敦賀発電所 3 , 4 号機の安全審査に係る追加調査の実施について

日本原子力発電株式会社敦賀発電所 3 号炉及び 4 号炉の増設に係る追加 調査の指示について

敦賀発電所3,4号機 追加調査について

追加調査の範囲	
陸域	
海域

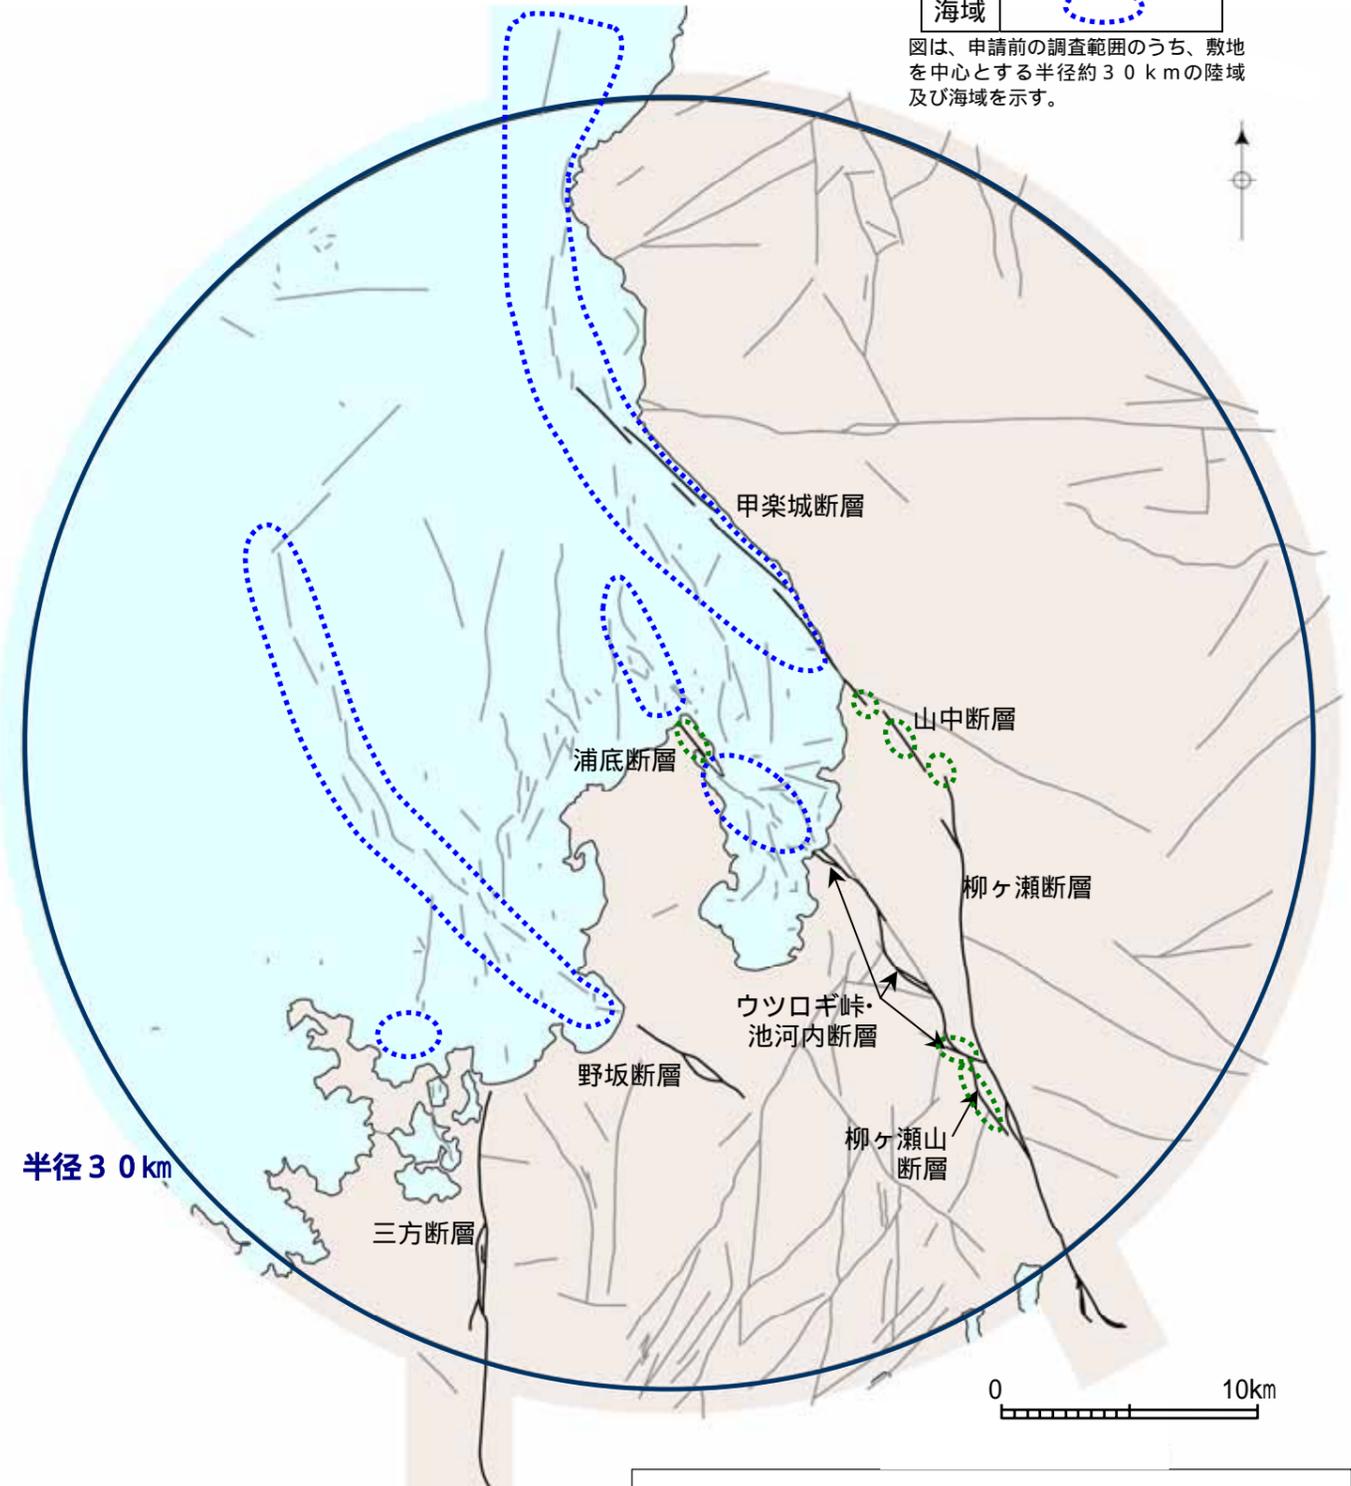
1. 甲楽城断層、山中断層、柳ヶ瀬断層の活動性、連続性等
 - ①甲楽城断層南端部付近、山中断層、柳ヶ瀬断層北端部付近の詳細地表地質調査、ボーリング調査、はぎとり調査等の追加。
 - ②甲楽城断層及びその北方延長海域の海上音波探査の追加。

2. 浦底断層、ウツロギ峠・池河内断層、柳ヶ瀬山断層の活動性、連続性等

1) 浦底断層

- ①敷地北部におけるボーリング調査、トレンチ調査の追加。
- ②敷地南部における電気探査、反射法地震探査、海上音波探査等の追加。
- ③浦底断層の北方延長海域の海上音波探査、海底地形面調査の追加。
- ④浦底断層の南方延長海域の海上音波探査、ボーリング調査の追加。

2) ウツロギ峠・池河内断層、柳ヶ瀬山断層

- ①ウツロギ峠・池河内断層の南部及び柳ヶ瀬山断層の詳細地表地質調査、ボーリング調査等の追加。
- ②ウツロギ峠・池河内断層の北方延長海域の海上音波探査の追加。

3. 野坂断層の海域への連続性

野坂断層の北西方延長海域の海上音波探査の追加。

4. 三方断層の海域への連続性

三方断層北部付近の日向湖沖合の海上音波探査の追加。
